Avis délibéré

**sur le projet de centrale photovoltaïque au sol
sur le territoire de la commune de VENACO (Haute-Corse)**

N°MRAe
2021CORSE / PC02

Avis du 7 avril 2021 sur le projet de centrale photovoltaïque au sol sur le territoire de la commune de VENACO

Illustration 4 : localisation des espèces végétales protégées (source : étude d'impact)

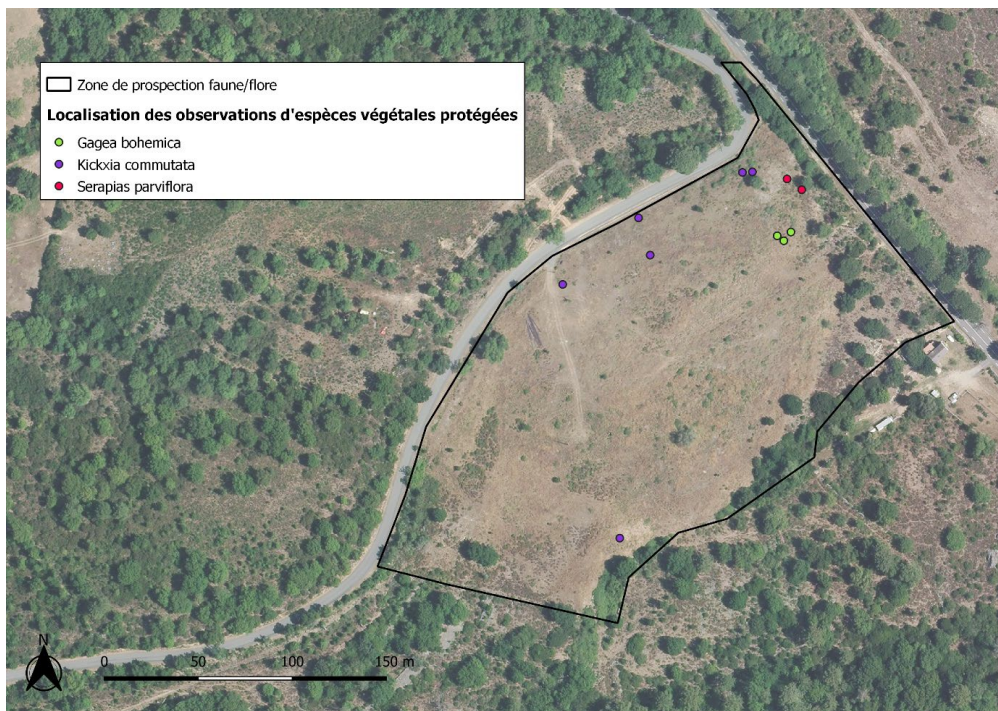
La MRAe recommande d'établir, en complément des mesures MR-1 et MR-6 évoquant des itinéraires et plan de circulation des véhicules, un plan précis délimitant les zones de circulation, les zones balisées pour l'évitement de la flore protégée et l'emplacement des haies, ces dernières devant également respecter la mesure ME-1.
